**AVIS RELATIF À LA PROTECTION
CONTRE LES EVENTUELS EFFETS NOCIFS ET NUISANCES
PROVOQUÉS PAR LES RAYONNEMENTS NON IONISANTS
GÉNÉRÉS PAR DES ANTENNES ÉMETTRICES STATIONNAIRES**

Commune : CHARLEROI - Exploitant : PROXIMUS

Référence exploitant : 71CUI_01

Rapport n° 3467 / 2023

Figure 2 : Vue en plan des installations d'antennes dans un rayon de 300 mètres autour de l'installation faisant l'objet de la demande d'avis

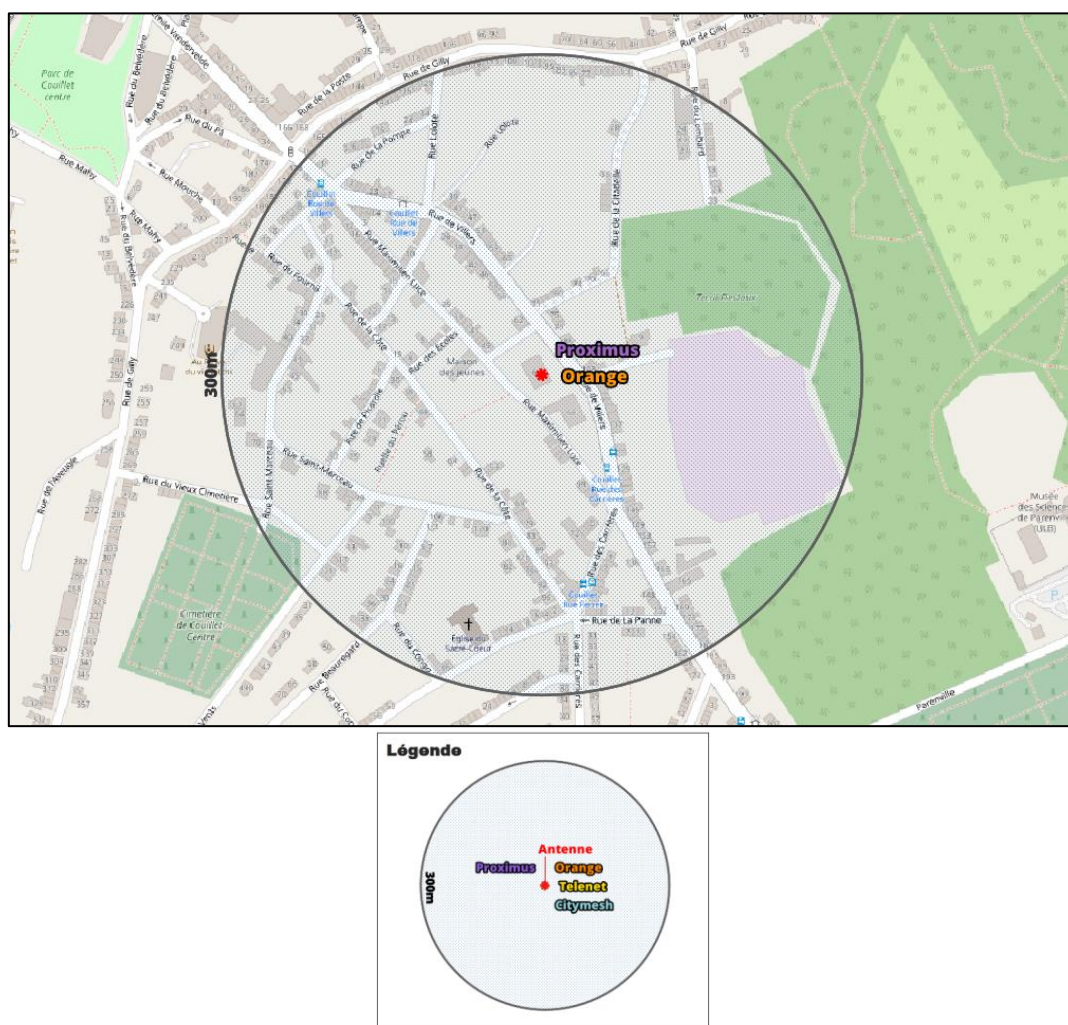
Le plan en projection verticale de la figure 2 indique la localisation des antennes actives éventuelles visées par le décret et situées dans un rayon de 300 mètres autour de l'installation référencée dans le paragraphe 2. Les données de localisation de ces antennes et les avis correspondant sont accessibles via le cadastre en ligne des antennes émettrices stationnaires⁶.

Compte tenu du nombre d'installations localisées dans la figure 2, il apparaît que l'intensité du rayonnement électromagnétique généré, dans les lieux de séjour situés à proximité de l'installation référencée dans le paragraphe 2, par l'ensemble des antennes émettrices stationnaires de l'ensemble des exploitants du même site d'antennes émettrices stationnaires respecte la limite fixée à l'article 4, § 2 du décret.
